Datum předložení změny:		ZL č. 57
Zhotovitel:	Zlínstav a.s.	
Objednatel:	Vysoká škola chemicko-technologická v Praze	
Projektant:	SPS projekt, spol. s r.o.	
TDS:	Gleeds Česká republika a.s.

Projekt zakázkové číslo:	513/18
Stavba:	VŠCHT Praha – Rekonstrukce prostor uvolněných z pronájmu (etapa I) v budově B ul. Zikova – kancelářská část
Objekt:

Název změny:	Revizní dvířka v sociálních zařízeních (PP31)
--------------	---

PŘEDMĚT: **doplnění revizních dvířek do podhledů v sociálních zařízeních**

datum	30.09. 2011	PP31 - DOPLNĚNÍ REVIZNÍCH DVÍŘEK VŠCHT - PŮDORYS 1.NP - VÝŘEZY	PRŮJEM C PP31_01
mřížka	1 : 50

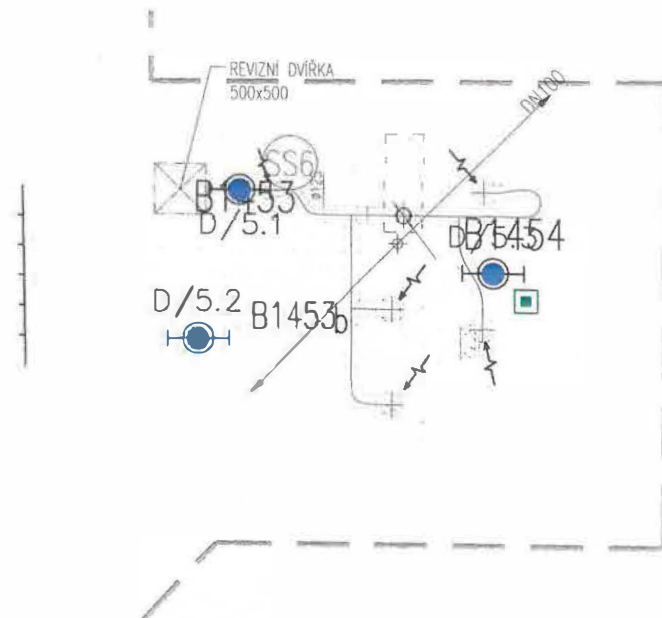
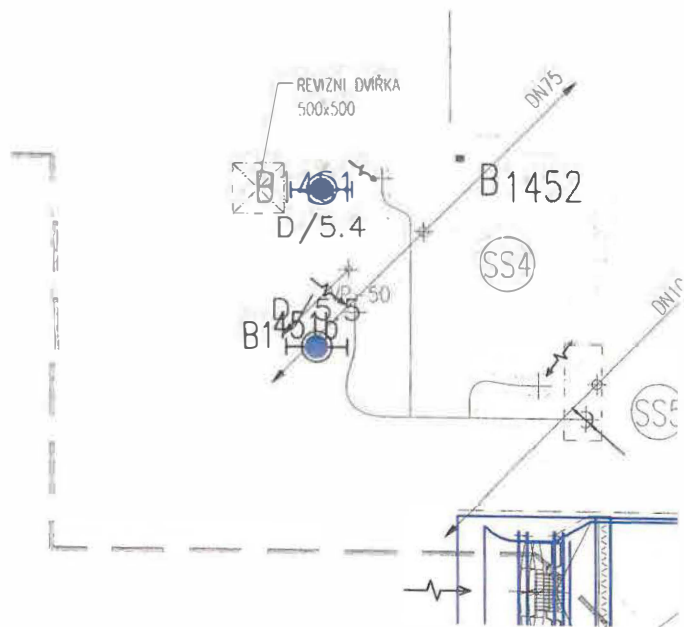
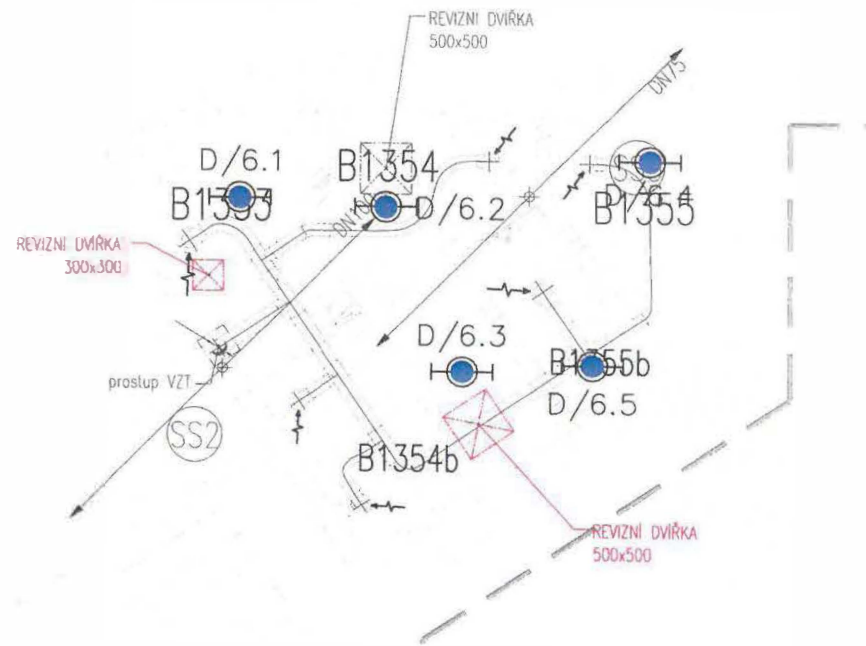
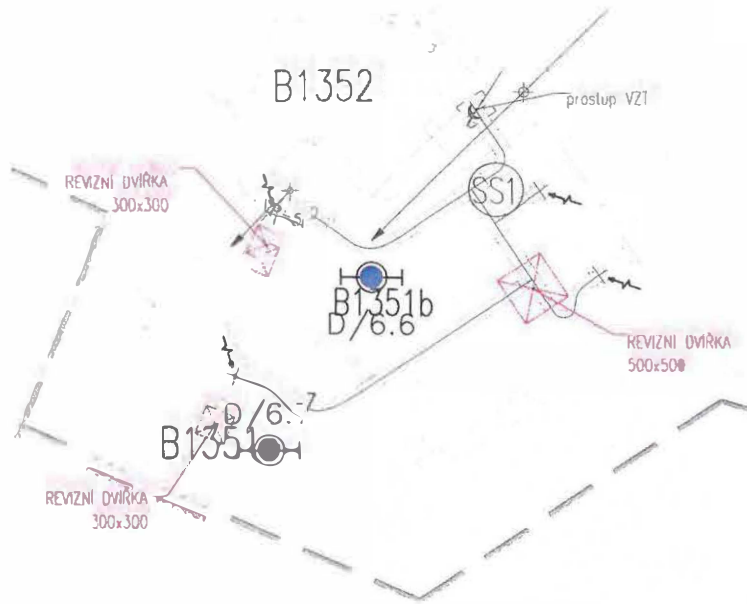
POPIS ZMĚNY: V SDK podhledech na sociálních zařízeních jsou upraveny pozice a počty revizních dvířek velikosti 500x500 mm dle skutečně osazených instalací a doplněna revizní dvířka velikosti 300x300 kvůli kontrolovatelnosti požárních ucpávek.

Nový výkres	Původní výkres:	
označení / název výkresu	doplňuje	nahrazuje
PP31-1_výřezy 1NP	D.1.1.3 NS - 2, 1NP	
PP31-2_výřezy 2NP	D.1.1.3 NS - 3, 2NP	
PP31-3_výřezy 3NP	D.1.1.3 NS - 4, 3NP
